### Stellungnahme Frankenwaldverein e. V.

zum vorhabenbezogenen Bebauungsplan mit integriertem Vorhaben- und Erschließungsplan  
„Solarpark Issigau Reitzenstein“, Gemarkung Issigau / Reitzenstein, Gemeinde Issigau

hier: frühzeitige Beteiligung der Behörden und sonstigen Träger öffentlicher Belange gemäß

Abbildung 1: Erfassung des Fränkischen Gebirgsweges zur Zertifizierung 2019

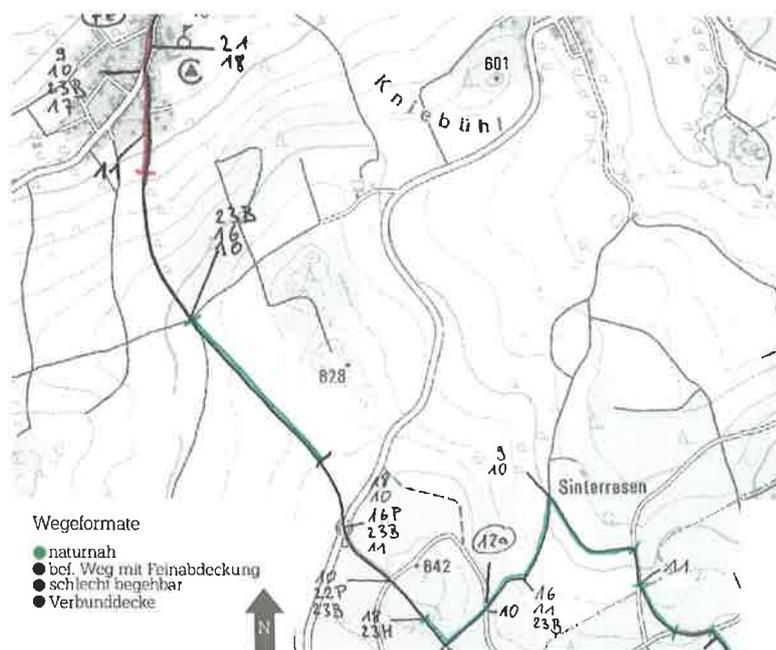
Bei der Erfassung des Fränkischen Gebirgsweges im Jahr 2019 wurden folgende, den Bereich der PV-Anlage betreffende, Daten festgestellt (Auszug siehe Abbildung 1):

- Der Feldweg wurde erfasst mit 500 Metern naturnahem Untergrund und mit 200 Metern befestigtem Weg mit Feinabdeckung
- Aussicht oberhalb Issigau (FL-Nr. 216)
- Am sog. „Frankenwaldblick“: Panorama-Aussicht
- keine negativen Einflüsse im betroffenen Abschnitt

Um eine Verschlechterung des Wanderwegeformates zu verhindern, reicht diese Forderung nicht aus. Sollte der Weg auf der bisherigen Trasse bleiben, muss verlangt werden, dass dieser **Wegabschnitt naturnah** (Definition siehe vorherige Seite, Naturnahe Wege) bleibt oder nach Beendigung der Baumaßnahmen in seinen **ursprünglichen Zustand zurückversetzt wird**.

Selbst wenn sich das Wegeformat wieder in einem naturnahen Zustand befände, wären beide erfasste **Aussichtspunkte** aufgrund der Einschränkungen des Blickfeldes **nicht mehr vorhanden**. Ein Ausweichen auf einen geplanten Aussichtsturm ist im Sinne der Kriterien des Deutschen Wanderverbandes obsolet, da auch hier die Aussicht vom Solarfeld dominiert werden würde (Definition siehe vorherige Seite, Eindrucksvolle Aussichten).

# PV-Anlage "Solarpark Issigau Reitzenstein" Konflikt Wanderwege, hier Fränkischer Gebirgsweg

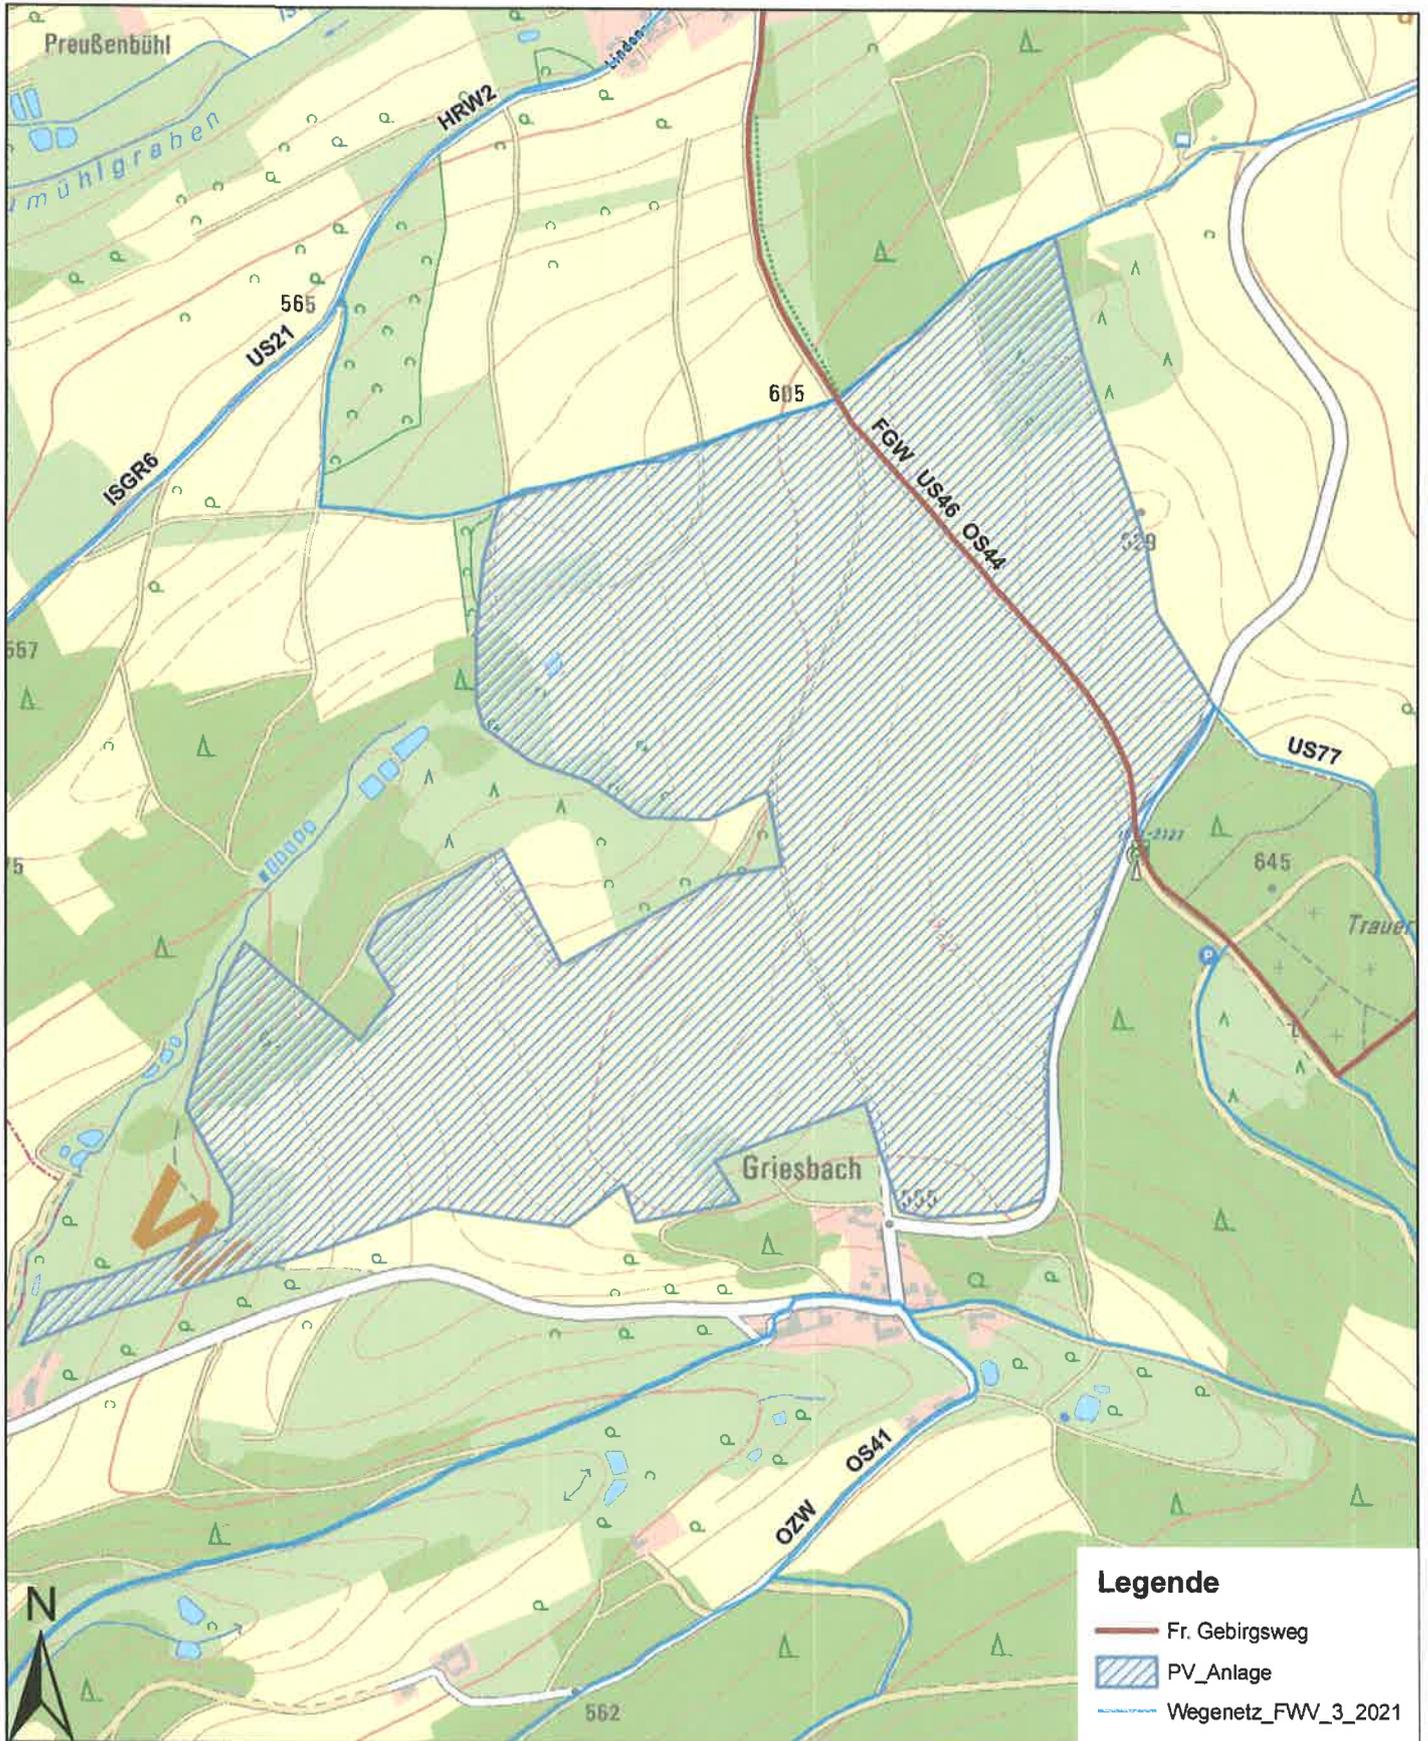
Bezogen auf die Bewertung des Qualitätsweges hätte die PV-Anlage nach den aktuellen Planungen somit negative Auswirkungen sowohl auf das Wegeformat, als auch auf die Aussichten. Die Anlage selbst fließt überdies als negative Wertung ins Gewicht, wenn der Wanderweg auf seiner bisherigen Trasse bleibt. Eine **Umlegung** des Wanderweges ist nur **mit hohem finanziellem und zeitlichem Aufwand** zu erreichen. Auf der bisher vorhandenen Infrastruktur im Umfeld der PV-Anlage erscheint dies nur schwer umsetzbar.

## Konflikt Wanderwege, hier US 46 Marxgrüner Panoramaweg und OS 44 Froschgrüner Weg

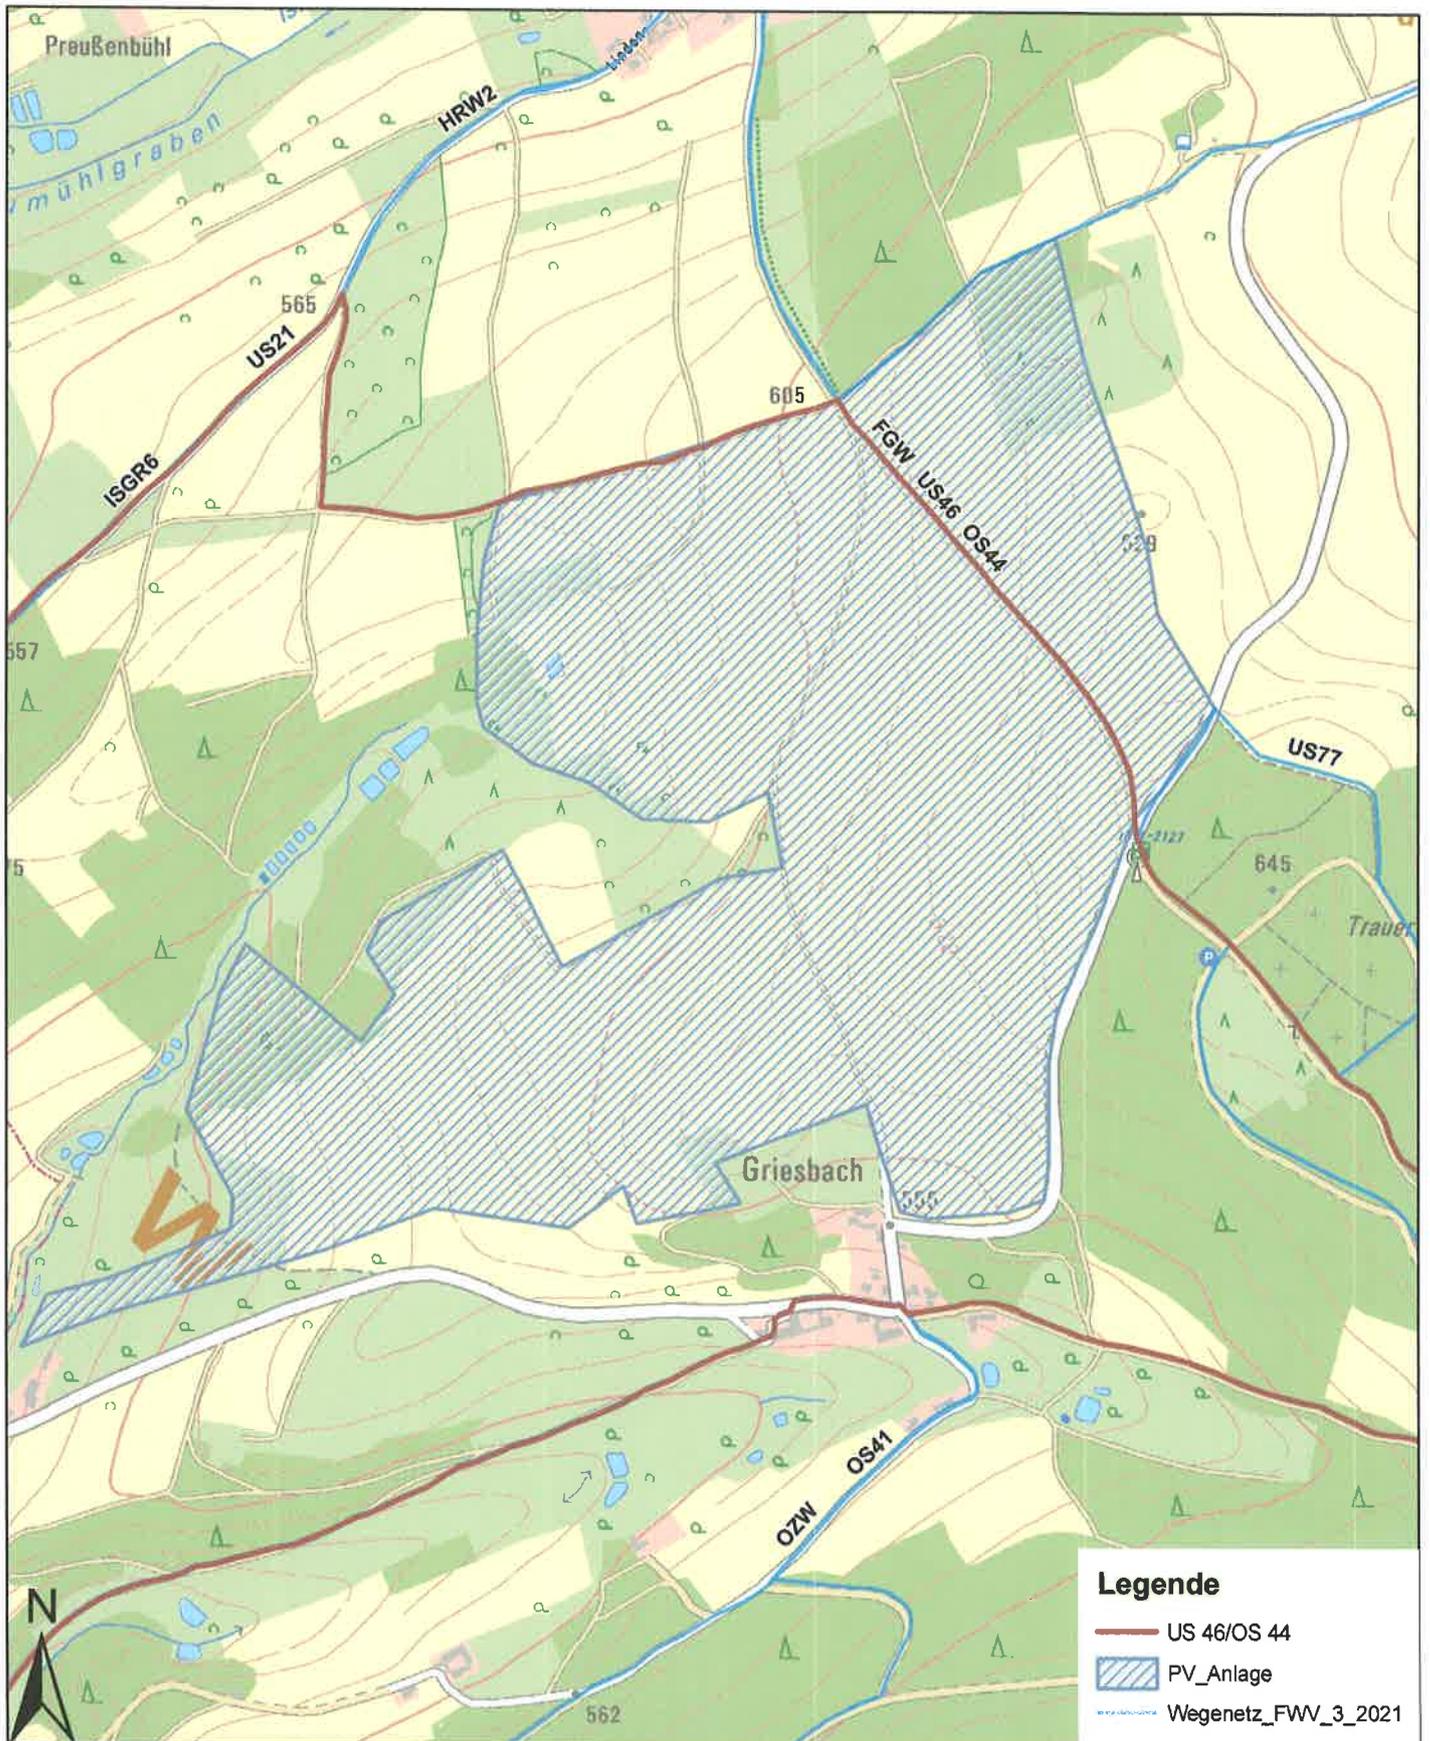
Des Weiteren gilt zu erwähnen, dass der **Marxgrüner Panoramaweg** auf über einem Kilometer Länge an der Anlage vorbei oder durch diese hindurchführt.

Der Name des Weges wurde aufgrund der schönen Aussichten von Hügel bis zum Eintritt in den Wald am „Frankenwaldblick“ ausgewählt. Nach Errichtung der Anlage wäre es absurd, den Namen des Wanderweges beizubehalten. Er müsste somit entweder verlegt oder umbenannt werden, auch dies ist mit viel Aufwand für die Wegewarte des FVW sowie mit Material- und Druckkosten verbunden.

Bezogen auf die gesamte Länge des **Froschgrüner Weges** von 13,3 Kilometern, ist die etwa einen Kilometer lange Beeinträchtigung weniger schwerwiegend. Doch auch hier gilt, dass der Wanderer auf weiter Strecke ein getrübtetes Naturerlebnis erfährt.

# PV-Anlage "Solarpark Issigau Reitzenstein" Konflikt Wanderwege, hier US 77 Wanderheim-Runde

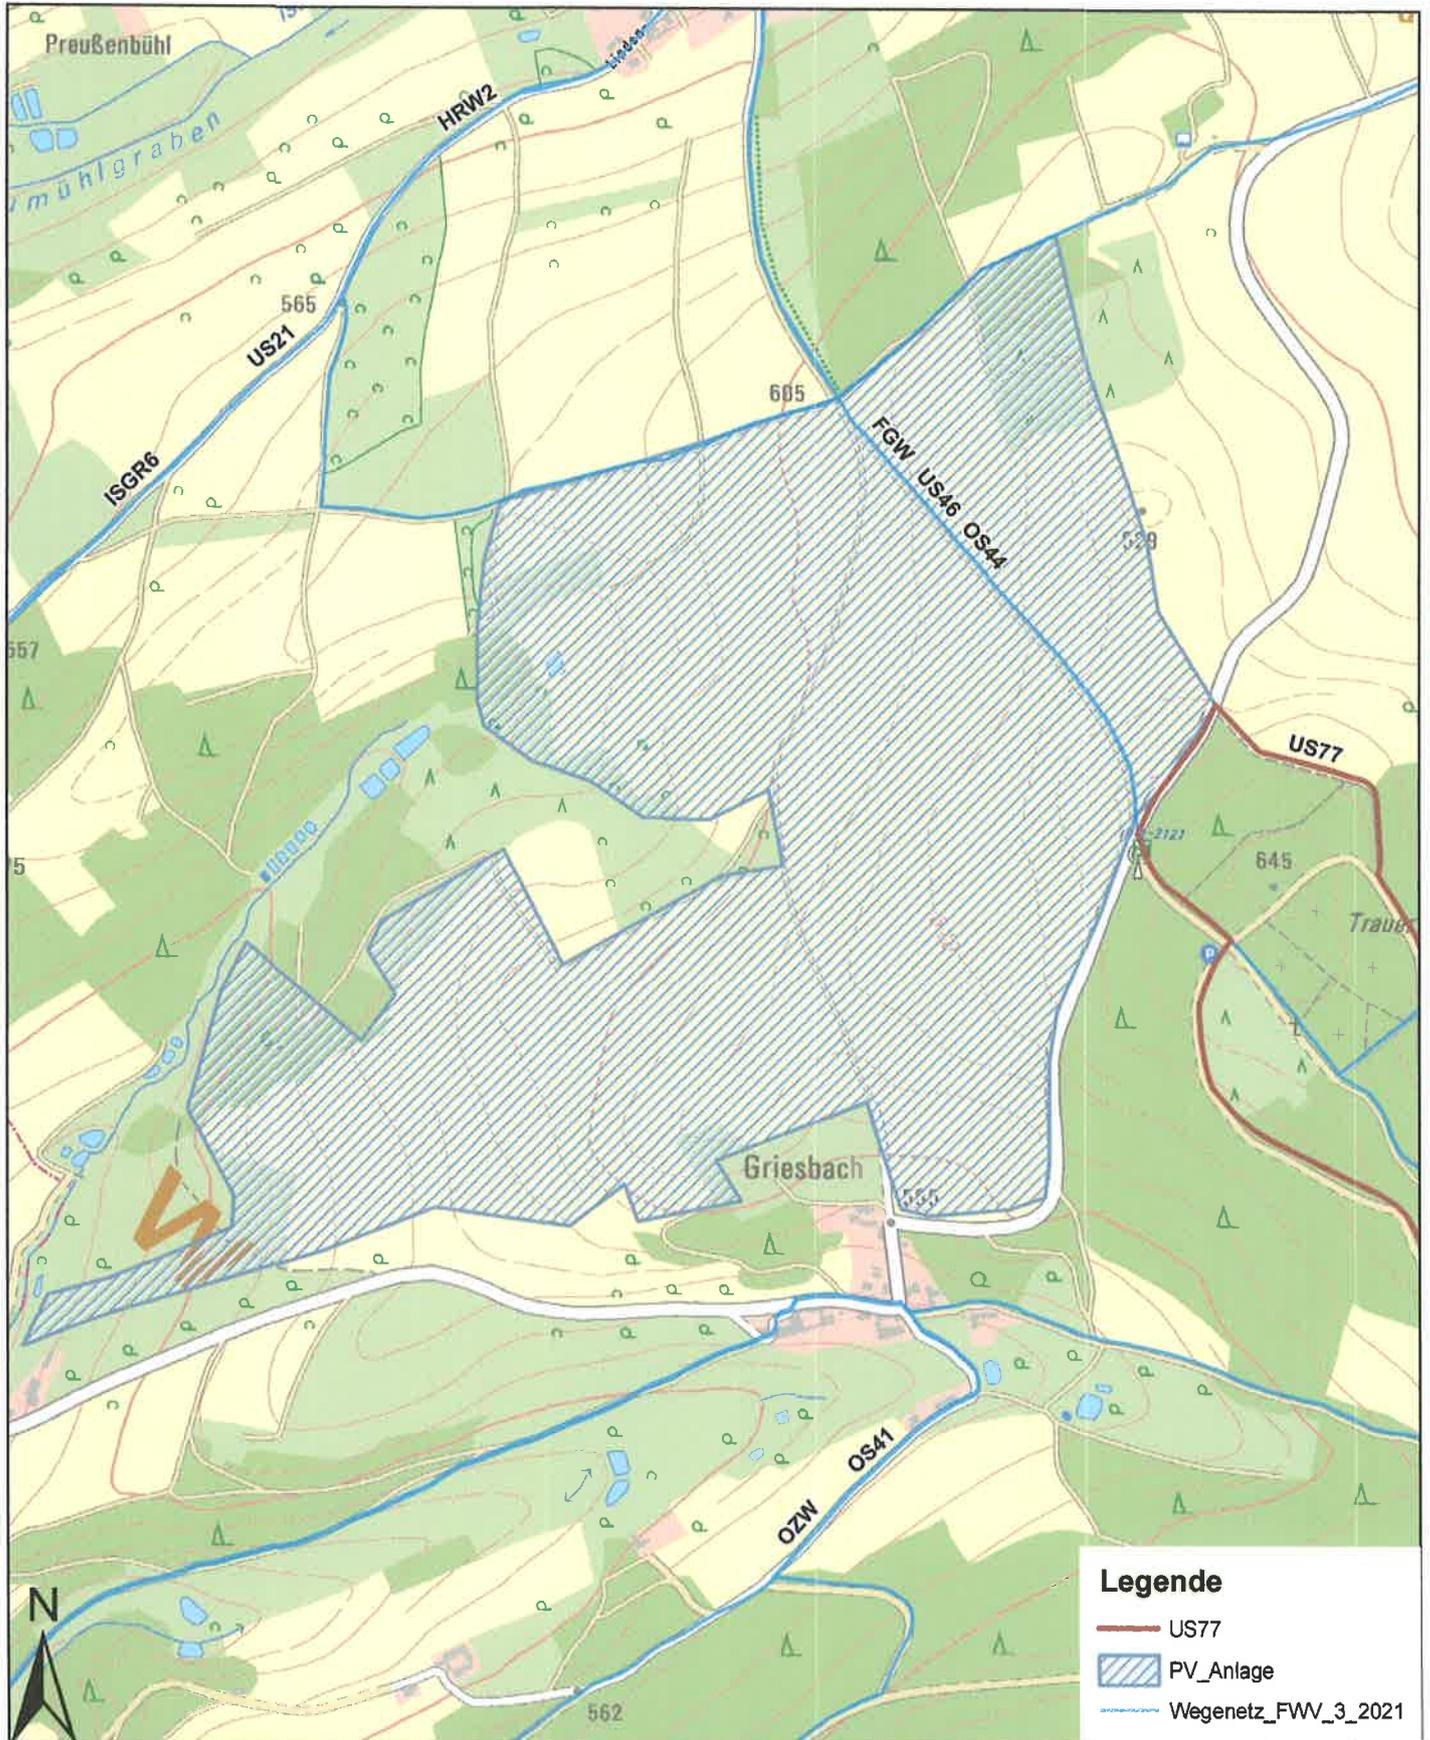
Vier weitere Wanderwege verlaufen aktuell entweder durch die geplante Anlage oder direkt an deren Grenze (siehe Anlagen). Besonders hervorzuheben ist, dass es sich bei der **Wanderheim-Runde** am „Frankenwaldblick“ um den einzigen Aussichtspunkt handelt,

welcher sich am Wanderweg befindet. Für die Wanderer, welche am Wanderheim in Rothleiten diese kurze Runde beginnen, handelt es sich um das „Highlight“ der Tour.
